Aan de gemeenteraad van de gemeente Zeist
Postbus 513
3700 AM Zeist

Zeist, 11 oktober 2019

Betreft: Zienswijze Stichting Milieuzorg Zeist e.o. inzake het: 'Ontwerp-Bestemmingsplan Doorstroming Utrechtseweg'

Fig. 1: Ter hoogte van de Zeister Warande aangetroffen vliegroutes van de gewone dwergvleermuis en/of laatvlieger (rode pijl) (uit: 'Notitie aanvullend veldonderzoek vleermuizen en zandhagedis Warande Zeist (Tuitert Natuuronderzoek, 2016)'.

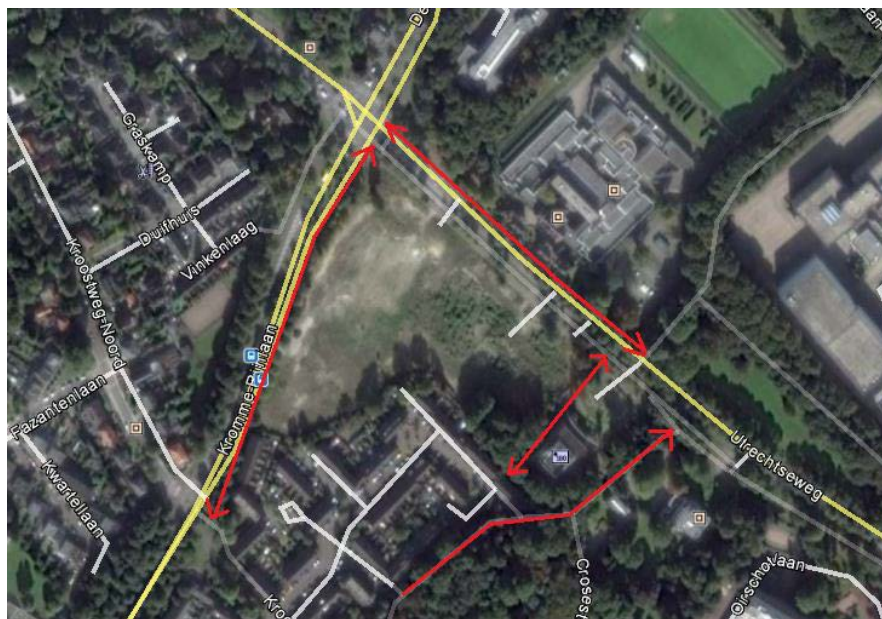
Bij die conclusie plaatst de Stichting Milieuzorg Zeist e.o. dan met name t.a.v. de vleermuizen haar vraagtekens. Zo wordt t.a.v. de betreffende diersoort gesteld dat het plangebied naar verwachting geen essentieel onderdeel van het leefgebied of een migratieroute van vleermuizen is, maar o.i. kan dat toch niet worden uitgesloten. Zo is het algemeen bekend dat juist laanboomstructuren voor diverse vleermuissoorten van groot belang zijn, niet alleen als leefgebied, maar met name ook als foerageer- en migratieroute. In die zin was het dus o.i. toch goed geweest als hiernaar een nader onderzoek had plaatsgevonden. Zo komt o.a. uit een nader onderzoek zoals dat in het kader van de ontwikkeling van de 'Zeister Warande' is uitgevoerd naar voren, dat de ter hoogte van gegeven ontwikkeling aan de zijde van de Kromme Rijnlaan, als ook Utrechtseweg voorkomende groene structuren wel degelijk als migratie- en foerageerroute voor vleermuizen van belang moeten worden geacht (zie ook onderstaande figuur). Vermoedelijk geldt dat eveneens voor de groene structuren zoals deze langs De Dreef en Utrechtseweg ten westen van de kruisen met De Dreef en de Kromme Rijnlaan voorkomen. In ieder geval zouden o.i. dus de betreffende structuren voor zover mogelijk moeten worden behouden en ook hersteld op basis van het eerder als zodanig aangehaalde 'Groen-/Herinrichtings-/Herstelplan', waarbij daarbij dus nadrukkelijk ook rekening wordt gehouden met de eisen die vleermuizen daaraan stellen.

Overigens heeft de Stichting Milieuzorg Zeist e.o. altijd begrepen dat er ook voor de fietstunnel een 'vleermuis-vriendelijk ontwerp' zou worden gemaakt, maar daarvan heeft zij in het voorliggende bestemmingsplan verder geen nadere toelichting op kunnen vinden.
